CONSULTA URBANÍSTICA 31/2001

FORMULADA: JUNTA MUNICIPAL DEL DISTRITO DE SALAMANCA

FECHA: 17 de abril de 2001. (277)

ASUNTO: DISTINTOS ASPECTOS DE LA NORMA ZONAL 1, GRADO 6°. CARACTERÍSTICAS DE LOS TORREONES. VIVIENDA EXTERIOR. DIMENSIONES DE LOS PATIOS DE PARCELAS CERRADOS. ALTURA MÁXIMA DE LAS CUBIERTAS.

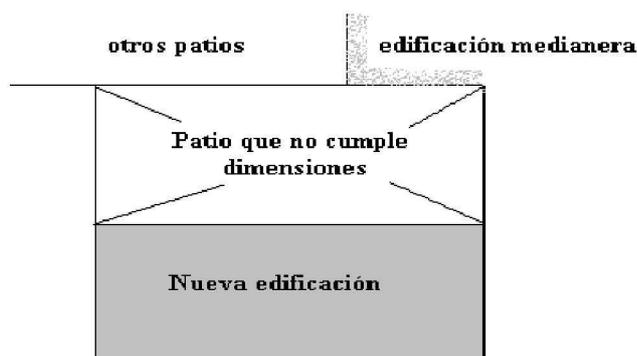
1º. Según el artículo 6.6.15.9 torreones, en su apartado a) dice que la proyección horizontal sobre la fachada será inferior o igual a 3,50 mts y algunos lo interpretan de la siguientes manera:

¿Es esto correcto o tiene que proyectarse de fachada a fachada los 3,50 mts?.

Según el art. 6.6.15-9 los torreones son cuerpos de edificación situados encima de la última planta permitida con alguna de sus fachadas coincidente en alguno de sus puntos con la fachada exterior del edificio, de manera que su proyección horizontal sobre la fachada exterior en que se sitúa sea igual o inferior a 3,50 m.

El mismo artículo exige que cuando a su vez existan otros cuerpos de edificación destinados a cajas de escaleras o casetones de ascensores, en posición coincidente o separada una distancia inferior a 3 m. de la línea de fachada deberán incluirse las proyecciones de dichos cuerpos en el porcentaje indicado.

Claramente se observa que la norma se refiere a una proyección ortogonal, es decir la que resulta de trazar todas las líneas proyectantes perpendiculares a un plano, cuando la fachada de los casetones está separada de la línea de fachada. Con mayor motivo habrá que seguir el mismo criterio para los torreones, de manera que la proyección de los 3,50 m., se mantenga uniforme en toda la profundidad del torreón.

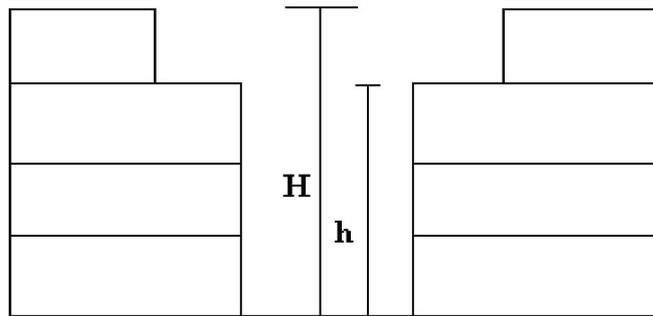
4°. En los patios de parcela cerrados algunos pretenden reducir sus dimensiones en función de la reducción del cómputo de la altura.

Ejemplo: Se retranquean una o varias plantas y sólo pretenden contabilizar la altura (h) hasta el retranqueo para reducir así las dimensiones del patio, en vez de la altura total H .

Creo que esto llevándolo a un extremo daría una configuración como ésta:

Sobre este asunto la Comisión de seguimiento del Plan general ha adoptado el acuerdo nº 3 en su sesión de fecha 23 de Mayo 2001, del cual le adjunto copia.
